INSPECTIERAPPORT en ADVIES ROOKGASAFVOERSYSTEEM EN CV-KETEL

Locatie; woongebouw VvE Pieter de Hooch Amsterdam
Pieter de Hoochstraat 13 t/m 25

Betreft: Beoordelen rookgasafvoersysteem en Cv-ketelinstallatie

Documentdatum: 16-09-2016

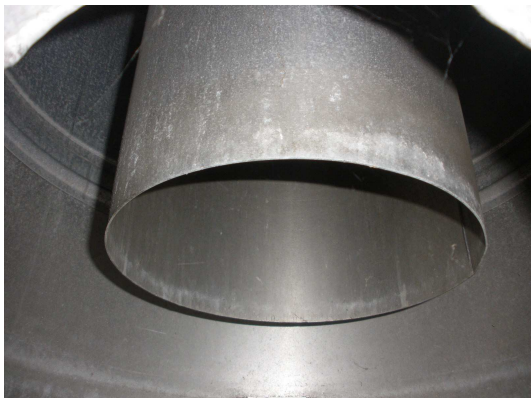
De afbeelding hiernaast geeft een inspectiedeksel weer bij de voet van een CLV systeem.

De afvoer is aangesloten op het riool d.m.v. een syfon, deze syfon is echter niet bereikbaar.

Op de afbeelding links is zichtbaar dat de gez. RGA binnenin de gez. LTV is aangebracht. Aan de voet van de gez. RGA is een opening te zien, de z.g. drukvereffeningsopening.

Wij adviseren de drukvereffeningsopening (open verbinding aan de voet van het CLV systeem tussen RGA en LTV) dicht te laten maken, zie afbeelding rechts.

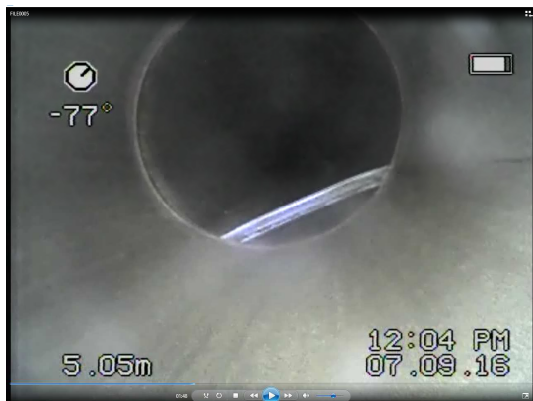
In CLV systeem no. 6 is ter plaatse van een verbinding een losliggend afdichtrubber aangetroffen.

Wij adviseren bij vervanging van de Cv-ketels alle CLV systemen te laten inspecteren. Bij de CLV systemen waar al gebreken zijn vastgesteld (CLV 3 en 6) en eventueel meerdere CLV systemen waar mogelijk gebreken worden vastgesteld, adviseren wij deze in de toekomst te monitoren, bijvoorbeeld door eens per 2½ jaar een periodieke inspectie uit te voeren. Bij de overige systemen waar geen gebreken worden vastgesteld adviseren wij deze eens per 5 jaar periodiek te laten inspecteren. Mochten er problemen ontstaan met het functioneren van de ketels of mocht tijdens een periodieke inspectie rookgaslekage worden vastgesteld in een CLV systeem dan dient een CLV systeem te worden gerenoveerd of vervangen. Reparatie van een lekkage is praktisch niet uitvoerbaar. Er zijn renovatiesystemen op de markt, bijvoorbeeld het Burgerhout CLV Multiflex systeem of vergelijkbare systemen. Hierbij dienen wel alle aangesloten Cv-ketels geschikt te zijn voor overdruk CVL systemen, d.w.z. te zijn voorzien van een terugstroomklep, zie par. 5.4.

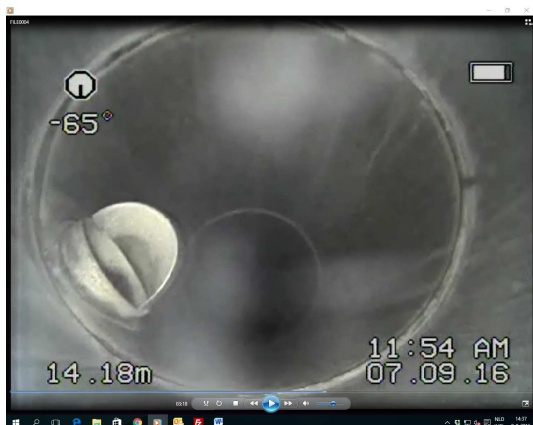
In CLV systeem no. 3 is eveneens ter plaatse van een verbinding een losliggend afdichtrubber aangetroffen.

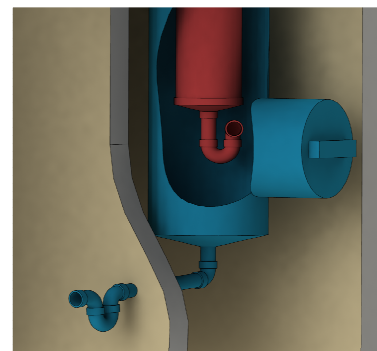
De verschillende leidingsegmenten van het CLV systeem worden afgedicht met z.g. “lepringen”. Op enkele plekken zijn aanwijzingen gevonden dat deze verbindingen in de gez. RGA van het CLV systeem waarschijnlijk niet voldoende dicht zijn. De rubbers zijn al bij de montage tijdens de bouw van het CLV systeem verschoven.

Deze afdichting dient te worden voorzien van een condensafvoer met syfon, zie de principetekening vorige bladzijde. Wij adviseren dit uit te laten voeren door een rookgasafvoer fabrikant, bijvoorbeeld Koster schoorsteentechniek B.V. Pijnacker, Alukan B.V. Hasselt of Breman B.V. IJsselmuiden.
